Avis délibéré
de la Mission régionale d'autorité environnementale
Provence-Alpes-Côte d'Azur

**sur le projet de création d'une centrale agrivoltaïque au sol à
Fox-Amphoux (83) aux lieux dits Enclos de l'Héritier et Enclos
de Madame**

**N° MRAe
2024APPACA45/3776**

Figure 3: superposition de la centrale (en gris) et du périmètre des OLD (en vert) avec les habitats d'espèces pour les oiseaux (en marron). Source : étude d'impact.

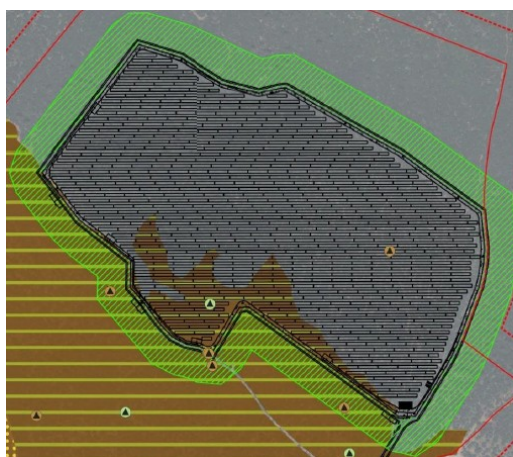
Par ailleurs, la MRAe note une incohérence entre la carte 91 (« *superposition des enjeux ornithologiques de l'aire d'étude fonctionnelle avec les emprises et installations du projet* ») et les surfaces relatives aux impacts bruts sur les oiseaux mentionnées dans le dossier (perte ou dégradation de 9 à 37,2 ha d'habitats d'espèces).

La MRAe recommande de quantifier les impacts bruts du projet sur les mammifères et les chiroptères, de réévaluer l'impact brut du projet sur certaines espèces protégées ou patrimoniales (Zygène cendrée, mammifères et chiroptères), et de revoir la cartographie des impacts sur les oiseaux.
